## Поправки к главе СНиП II-B.1-62

Согласно сообщению Управления технического нормирования и стандартизации Госстроя ССР в главу СНиП II-B.1-62 «Бетонные и железобетонные конструкции. Нормы проектирования» внесены поправки.

**К п. 7.42 (стр. 50).** Рис. 20 заменяется следующим рисунком,

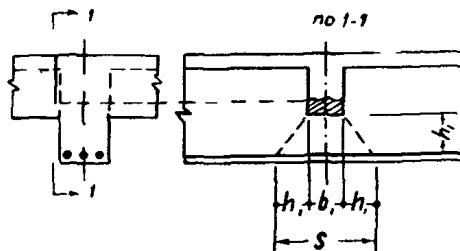
в котором размер  $S$ , определяемый по формуле (88), уточняется

$$S = 2h_1 + b_1. \quad (88)$$
